三亚丝路欢乐世界（B段）

总平面修改对比

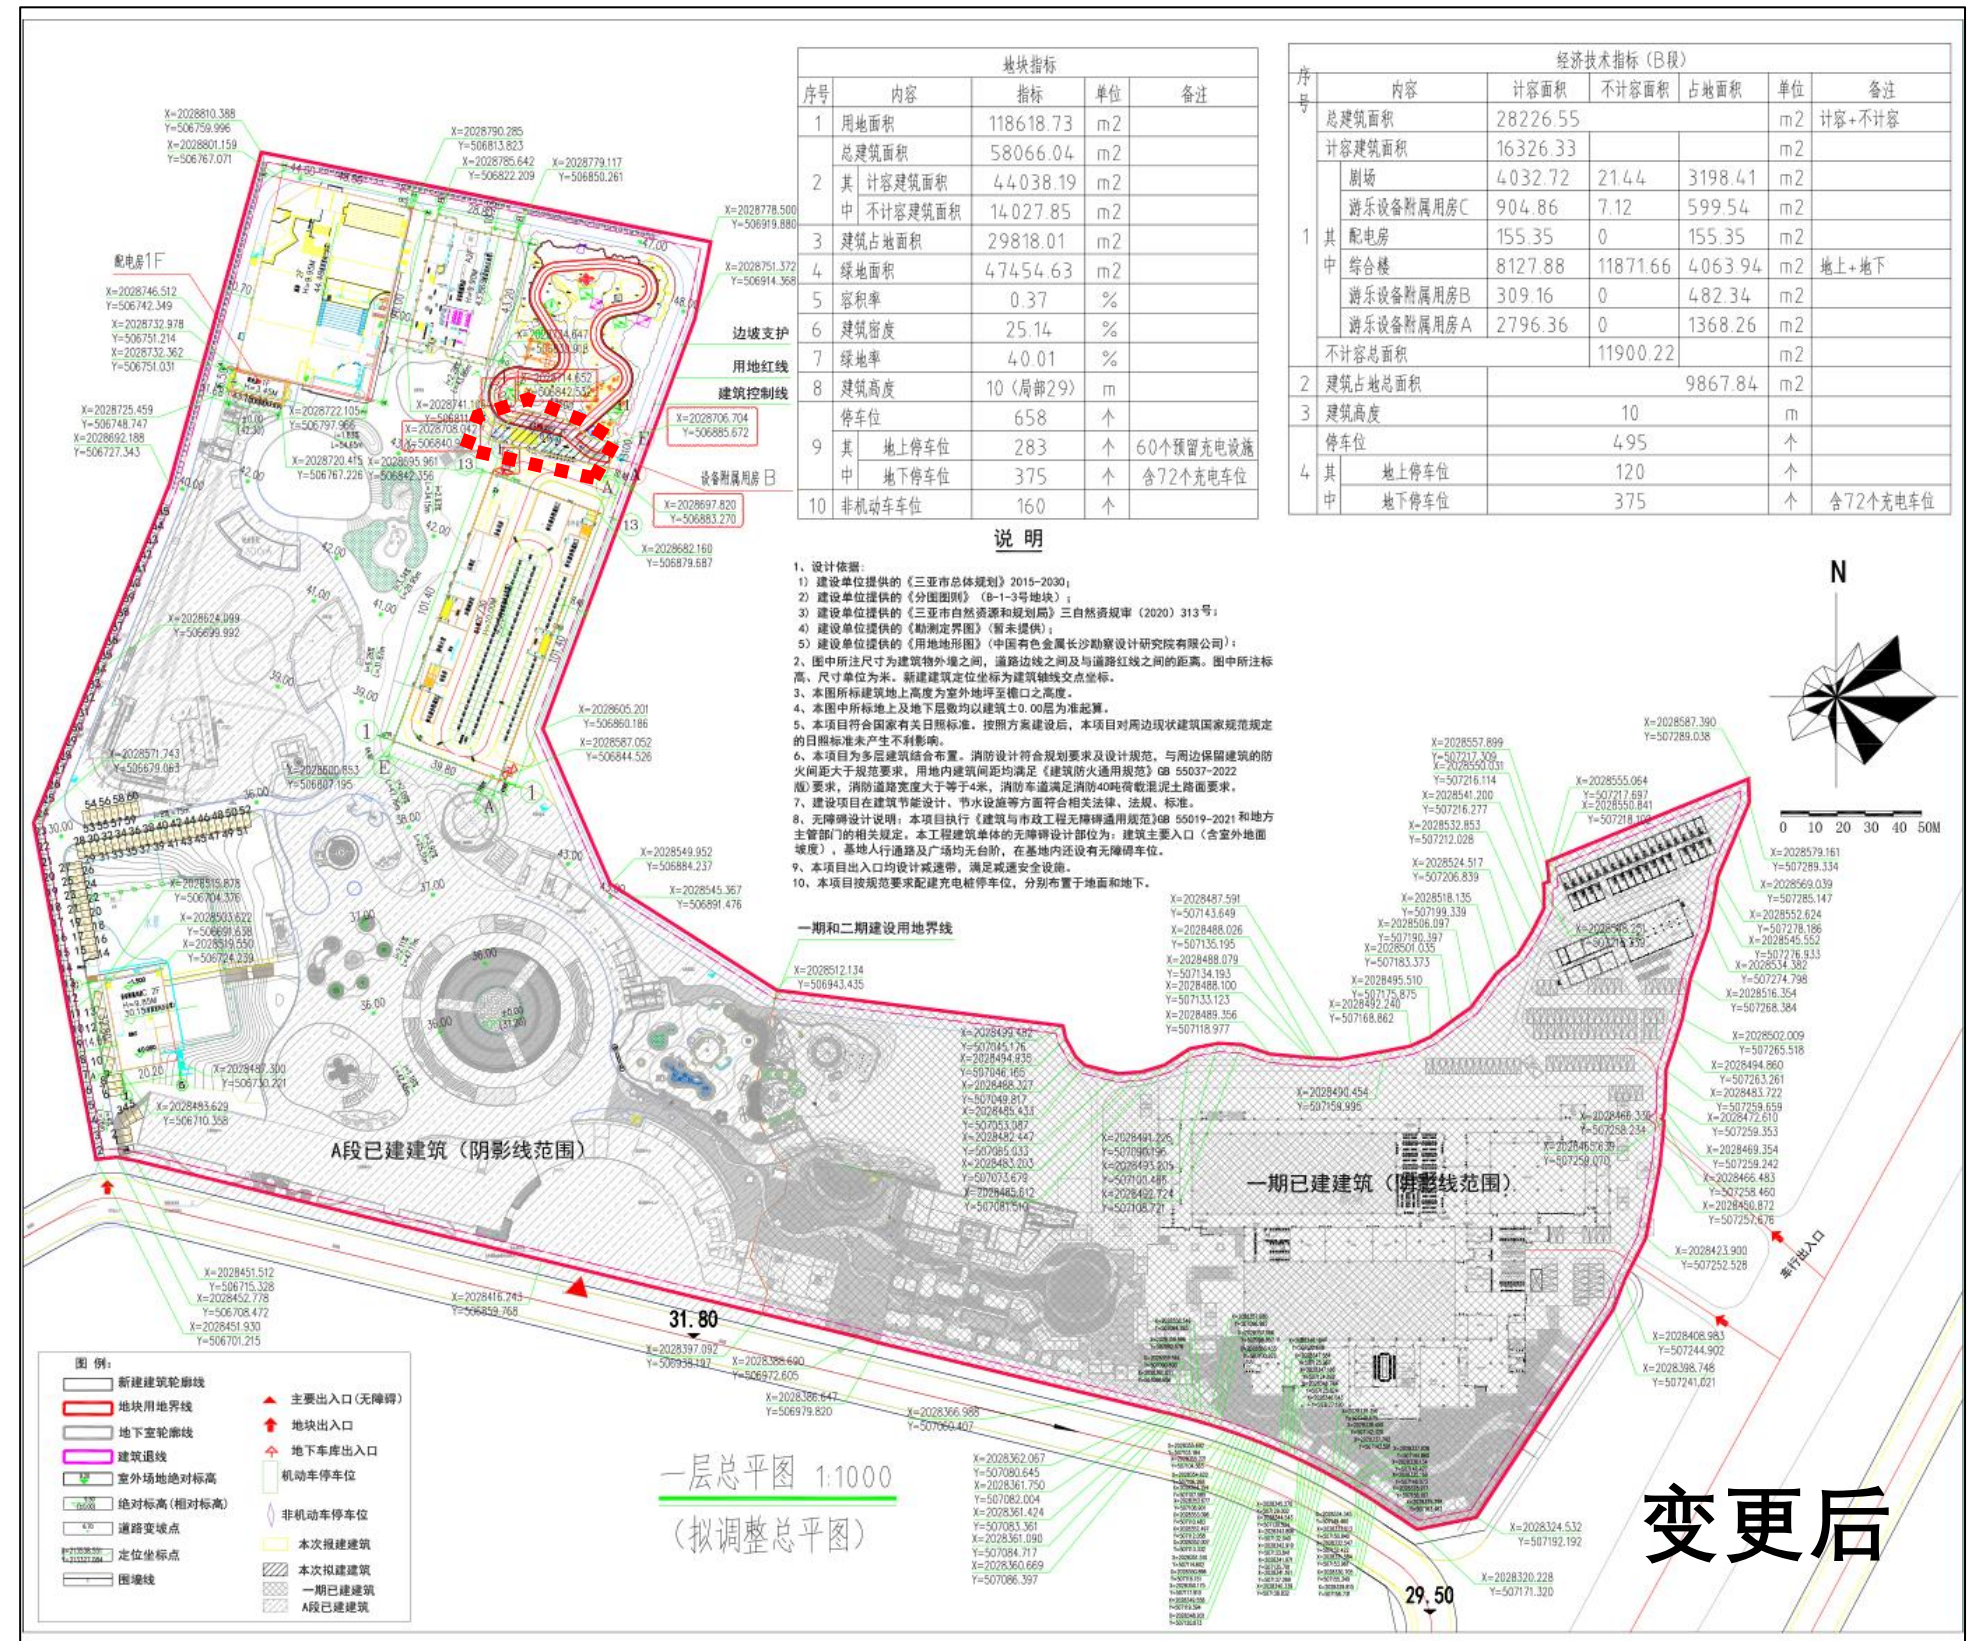
- 1、在保持绿地率及地上机动车停车位数量不变的前提下，依据已批复的三亚丝路欢乐世界（B 段）项目方案，为优化综合楼停车场出入口行车视野，消除车辆通行视线遮挡隐患，拟将“设备附属用房 B”坐标点位向西偏北方向平移约 2.92 米。
- 2、与建筑接驳的水系同步平移，外部水系宽度由4米缩减至3米，缩减的水系面积调整为绿地。

总平面修改对比（局部放大）

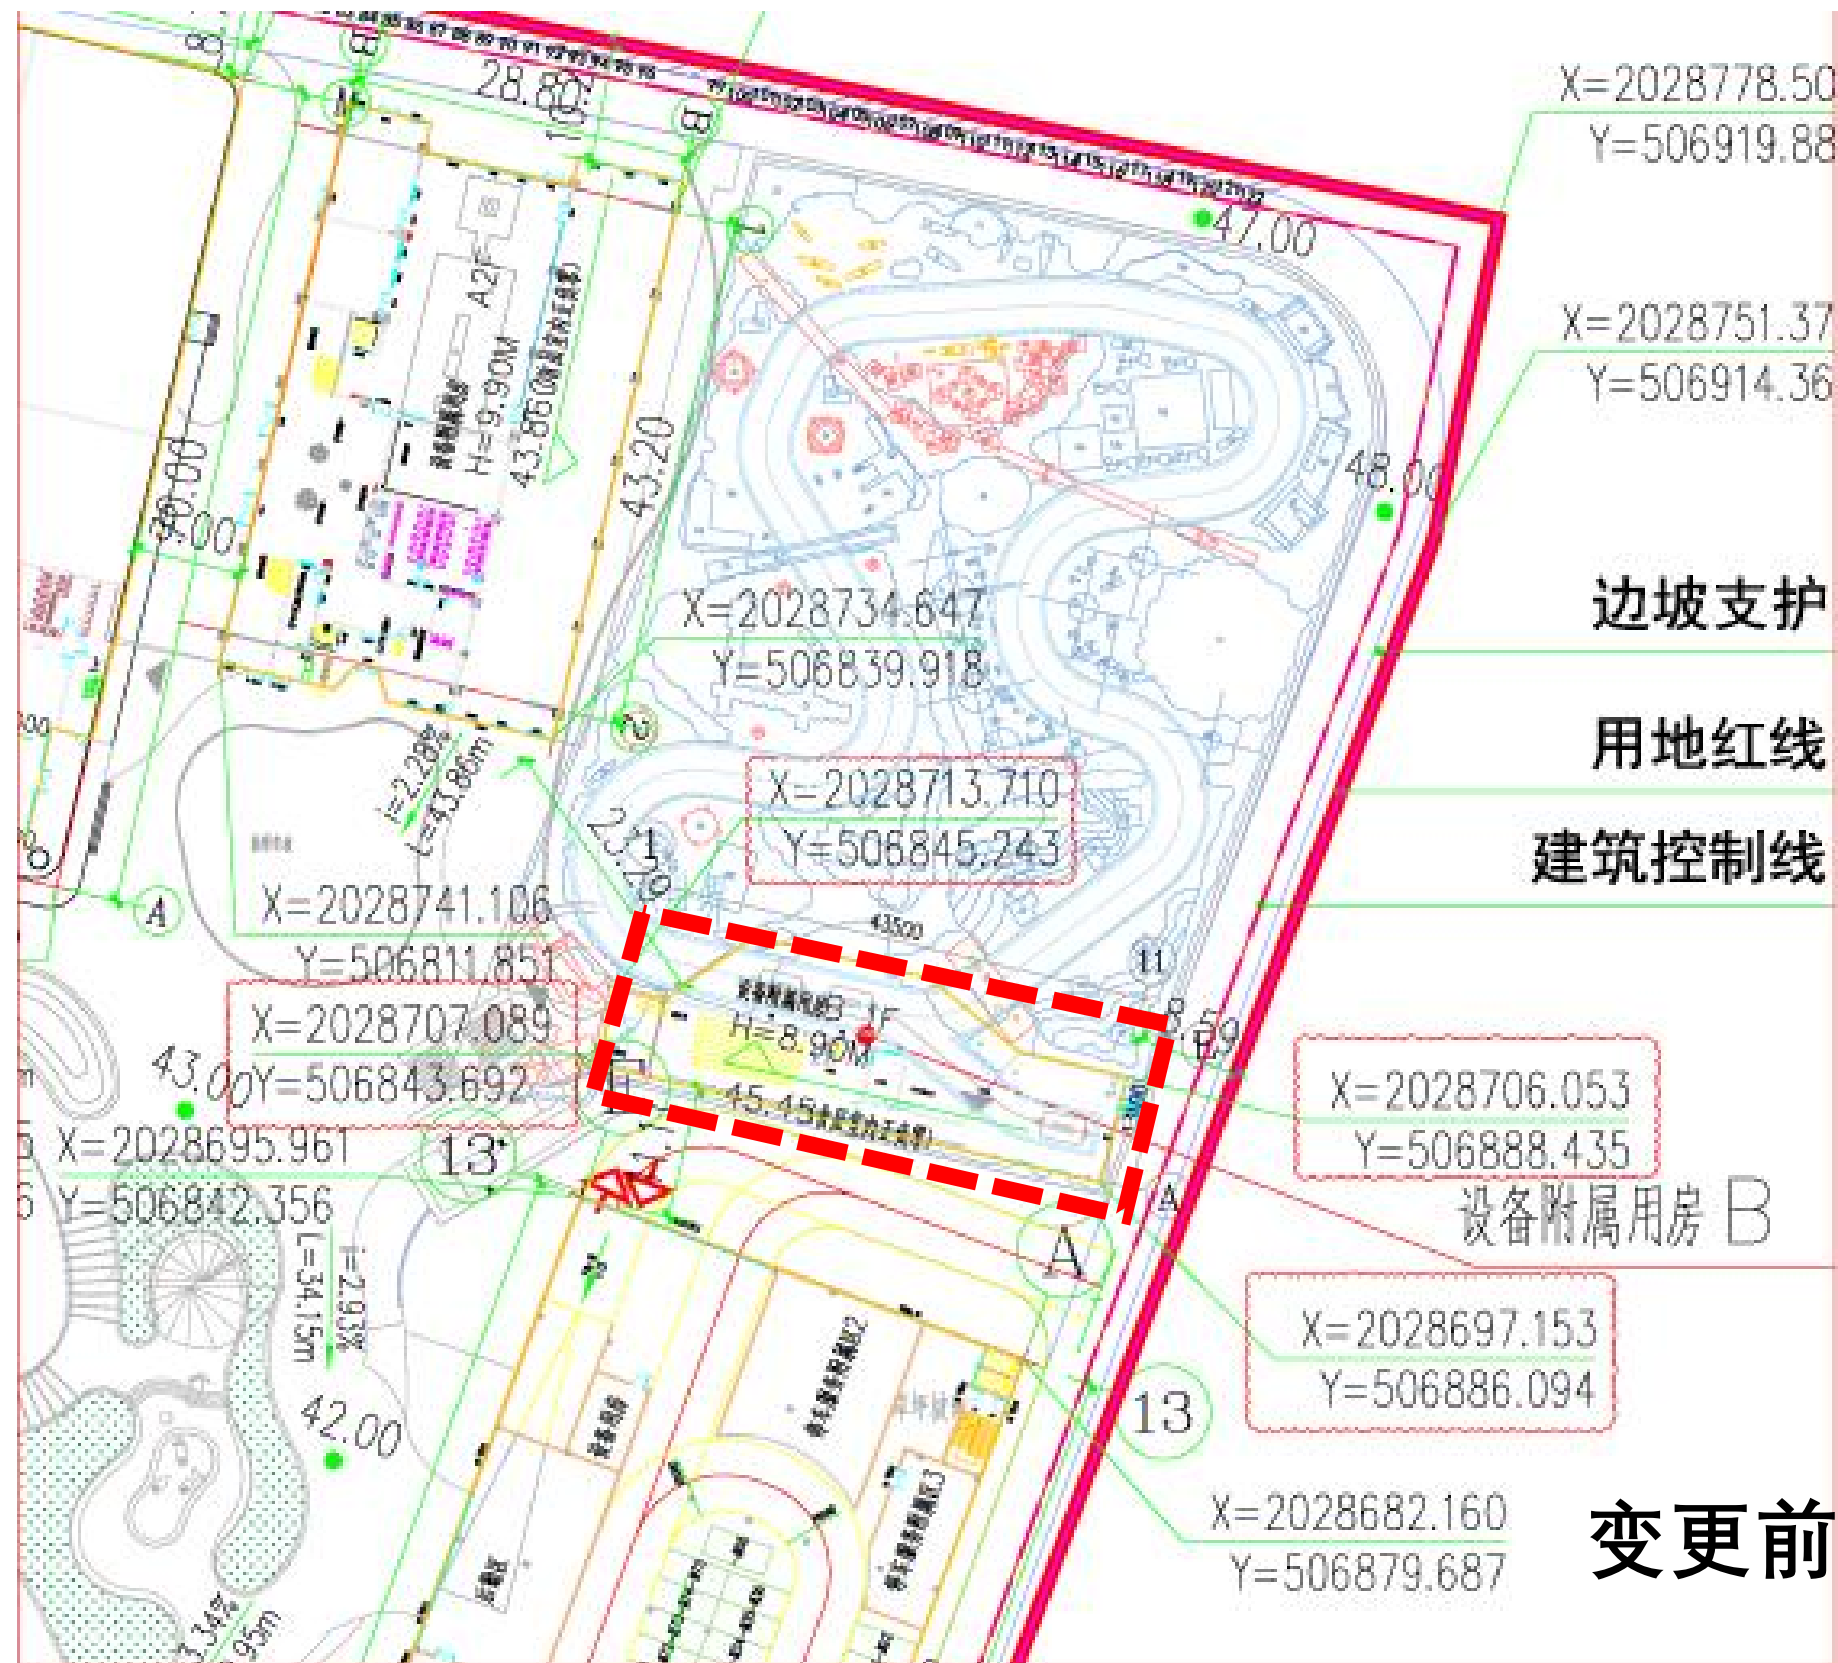
- 1、在保持绿地率及地上机动车停车位数量不变的前提下，依据已批复的三亚丝路欢乐世界（B 段）项目方案，为优化综合楼停车场出入口行车视野，消除车辆通行视线遮挡隐患，拟将“设备附属用房 B”坐标点位向西偏北方向平移约 2.92 米。
- 2、与建筑接驳的水系同步平移，外部水系宽度由4米缩减至3米，缩减的水系面积调整为绿地。
